## ■仕様変更に伴う規格・外観差

### ■仕様変更対象

変更前(レバー部)

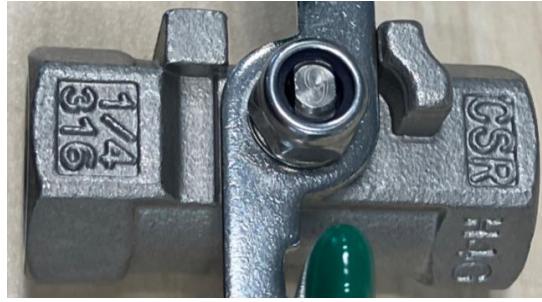
変更内容	対象	変更前	変更後
外観(本体刻印)	BSFFA/BSFFB/BSFFSA/BSFFSB	品番/サイズ/材質	サイズ/材質
外観(レバー部)	BSFFA/BSFFSA	メーカー名+品番	ミスミロゴ+品番
